柏崎刈羽原子力発電所 7 号機
の耐震安全性評価について
(指摘事項に関する回答)

平成 21 年 1 月 22 日

東京電力株式会社

図1 脱線防止ラグ，トロリストップ概略図

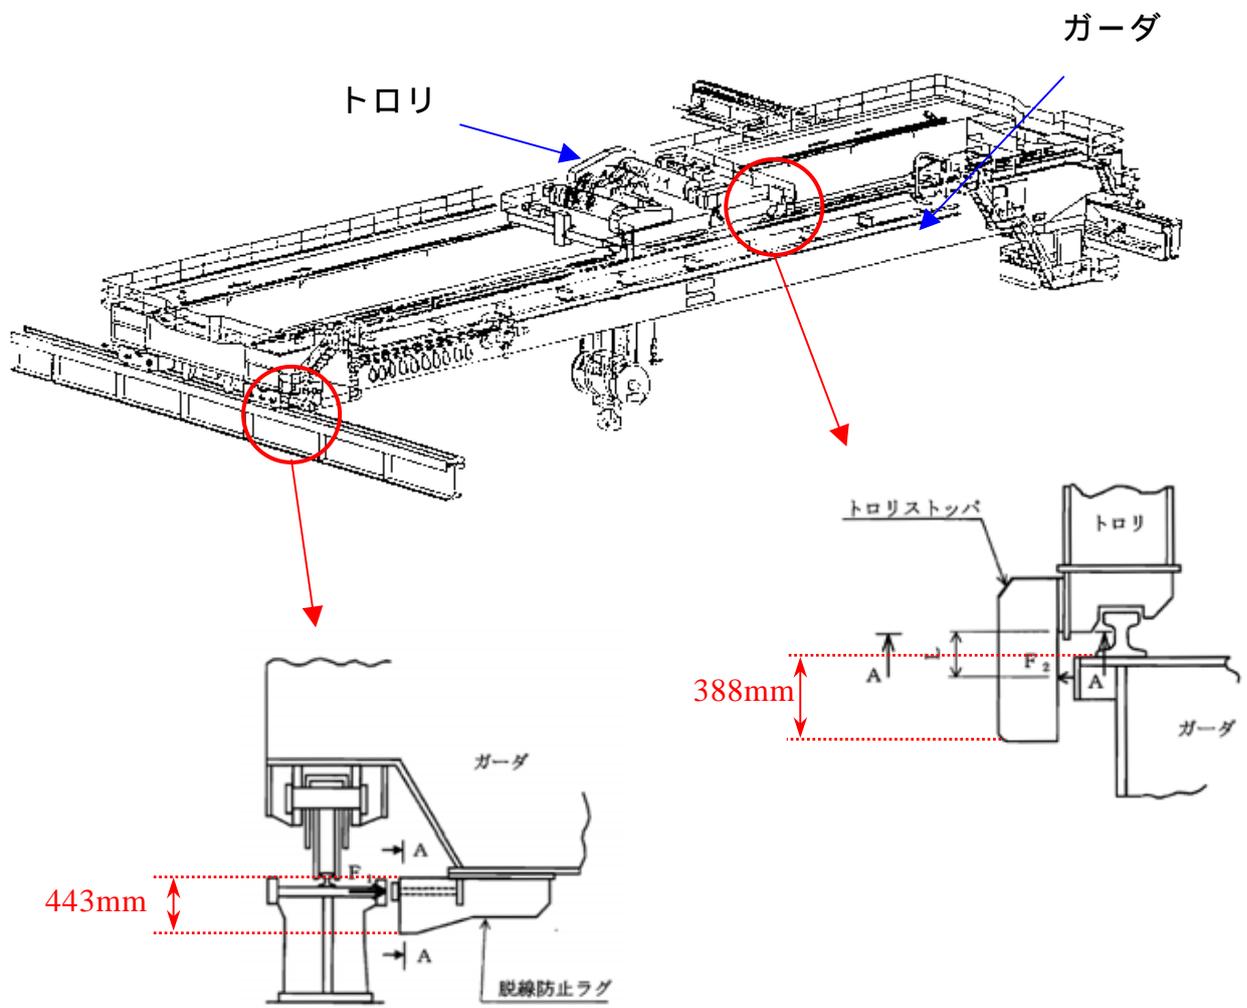
バックチェックルールでは、基準地震動 S_s に対して耐震安全性評価を行うとされており、事業者の原子炉建屋クレーンの評価に関して、このルールの扱いを明確にすべき。

原子炉建屋クレーンについて基準地震動 S_s に対する耐震性評価を行うのであれば、浮き上がりによる落下の有無を確認すべき。

原子炉建屋クレーンは従前の考え方に基づき、弾性設計用地震動 S_d による評価としている。しかしながら、上記のコメントを踏まえて、基準地震動 S_s による評価を実施した。

クレーンが地震時に落下しないことを確認するため、ガーダおよびトロリの浮き上がり量を算出し、脱線防止ラグおよびトロリストッパの図 1 に示す長さ(構造長さ)との比較を行った。

浮き上がり量は、脱線防止ラグおよびトロリストッパの構造長さを下回ることを確認した。

図1 原子炉格納容器模式図

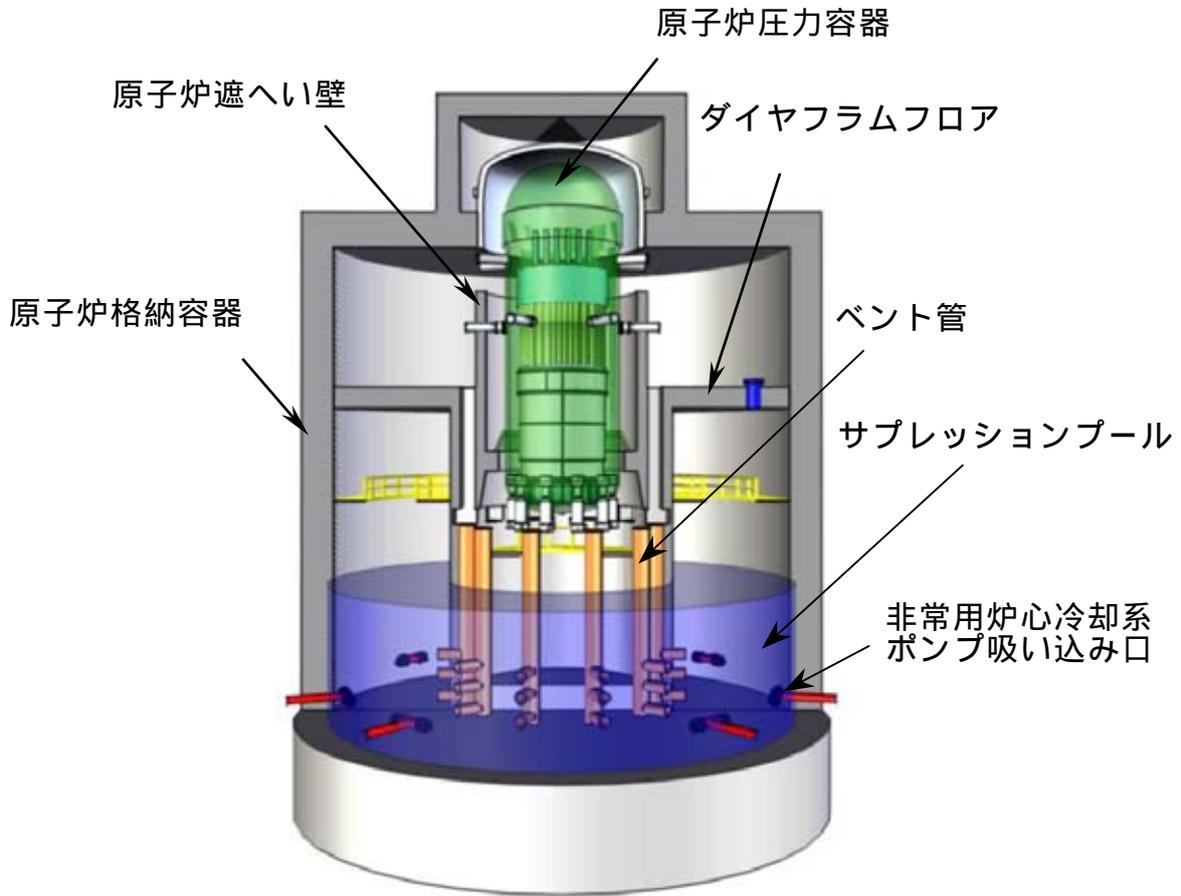
基準地震動 S_s によるサブレーションプールのスロッシングについて、耐震安全性に関わる影響を検討する必要があるのではないか。
(平成 21 年 1 月 13 日 耐震・構造設計小委員会構造WG (第 27 回))

サブレーションプールは、冷却材喪失事故時に放出される炉水や蒸気を、ベント管により導いて冷却し、格納容器内の圧力を低下させることが要求される(図 1 参照)。また、下部に非常用炉心冷却系ポンプの吸い込み口を有し、非常用炉心冷却系設備の水源となっている。

サブレーションプールは、通常時及び事故時に想定される荷重に、地震荷重を組み合わせた状態で健全性を損なわない構造強度を有することが求められる。また、非常用炉心冷却系設備の注水機能を発揮するための水源としての機能維持が求められる。

図 1 原子炉建屋床応答スペクトル(水平, 減衰 1%)

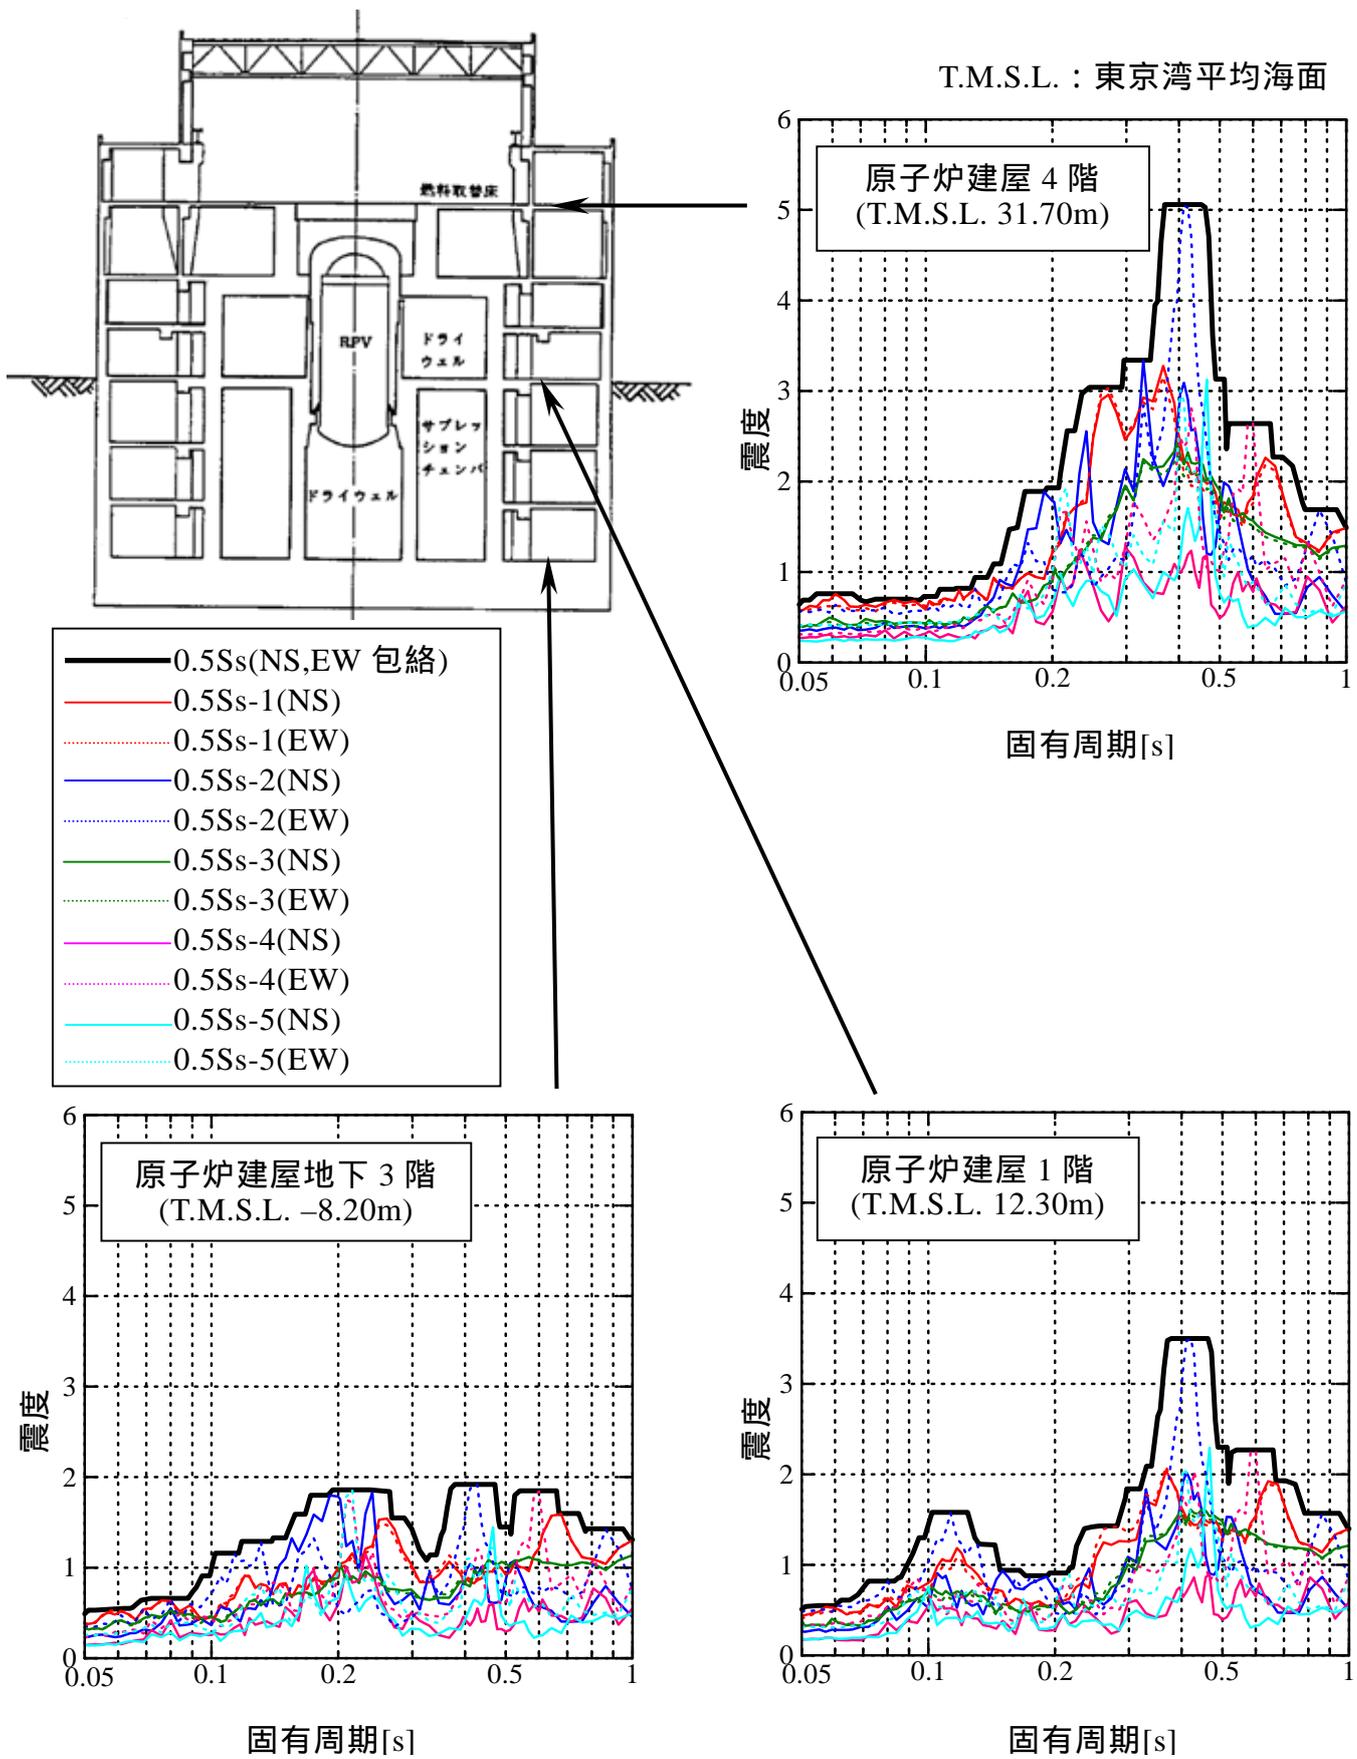
0.5Ss-1～0.5Ss-5の包絡レベルにおける年超過確率を参照するのであれば、地震荷重の取扱について整理して示すべき。

床応答スペクトルは、図1に示すように、0.5Ss-1～0.5Ss-5それぞれのNS/EW方向のスペクトルについて全て包絡して、周期方向に±10%拡幅したものをしている。

従って、Sdの荷重の考え方としては、床応答スペクトル、震度、荷重のいずれも、0.5Ss-1～0.5Ss-5により得られた結果を包絡した値を用いていることから、年超過確率の参照にあたっては、0.5Ss-1～0.5Ss-5の包絡レベルにおいて参照している。

図 1 原子炉格納容器上鏡の構造及び応力評価点

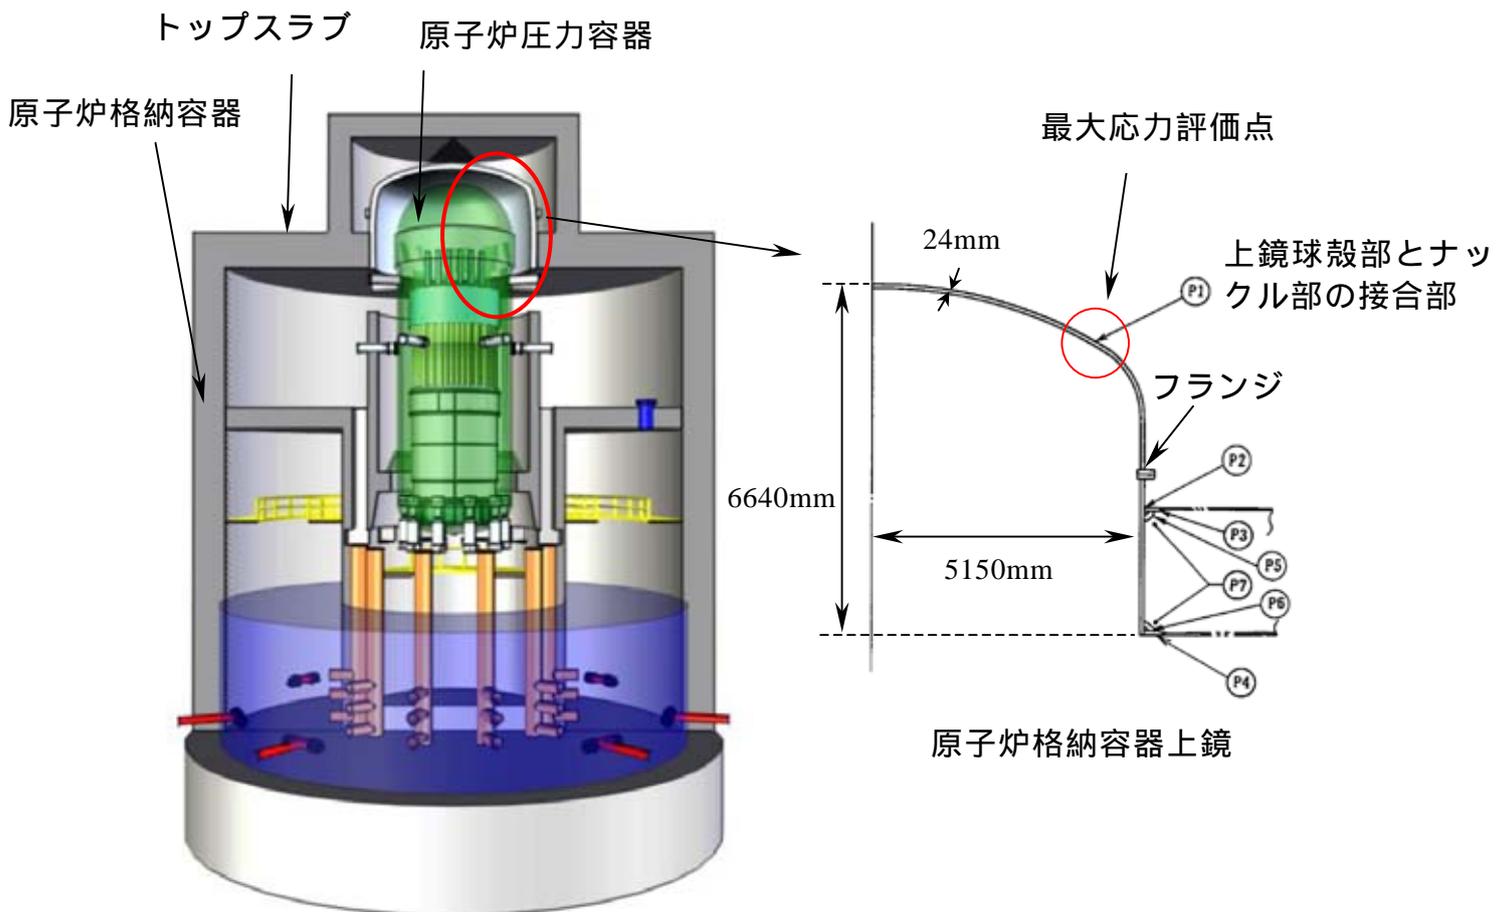
原子炉格納容器上鏡の評価について示すこと。
(事務局コメント)

原子炉格納容器上鏡は鋼製構造物であり、下部はトップスラブ部と接合されている。上部(上蓋)はフランジを介して下部とボルト接合されており、定期検査時には上蓋を取り外すことができる構造となっている。

ここでは、代表として最大応力評価点である P1 における評価手法を次頁以降に示す。原子炉格納容器上鏡の構造及び応力評価点を図 1 に示す。

評価点 P1～P7 における Sd と事故時荷重との組合せの評価結果および Ss における評価結果を表 3 に示す。発生値はいずれも評価基準値以下であることを確認した。

図 - 1 基礎浮き上がり時の鉛直方向の釣り合い

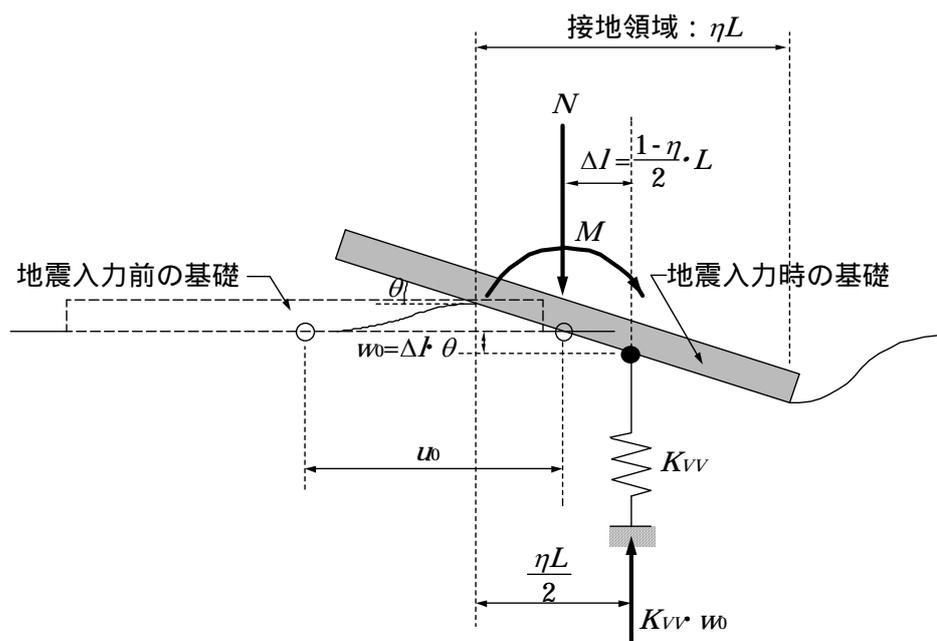
コントロール建屋の接地率について回転ばねの非線形性を考慮しているが、65%を超えた場合における非線形性をどのように取り扱っているか説明すること。
(平成21年1月13日 耐震・構造設計小委員会構造WG(第27回))

接地率が小さくなった場合の基礎浮き上がり時の建屋の挙動は、回転動に起因する誘発上下動が増加する。浮き上がりによる幾何学的非線形性を考慮した2次元FEM解析やグリーン関数法の精算解析と共に、地盤ばねの剛性・減衰を適切に評価した簡略なSRモデルも、浮上り非線形の有効な解析手段である。以下に基礎浮き上がりによって生じる誘発上下動を適切に評価できる上下動連成のSRモデル地盤ばねの定式化を文献¹⁾に基づき、図-1、表-1及び図-2に示す。これは、水平・回転の2自由度からなる従来のSRモデルに鉛直自由度を追加し、建屋-地盤相互作用は水平・鉛直・回転・回転鉛直連成の各地盤ばねで評価して、浮き上がりに伴う基礎重心位置の鉛直変位を考慮するものである。図-2にコントロール建屋の誘発上下動を考慮した地震応答解析モデルを示す。
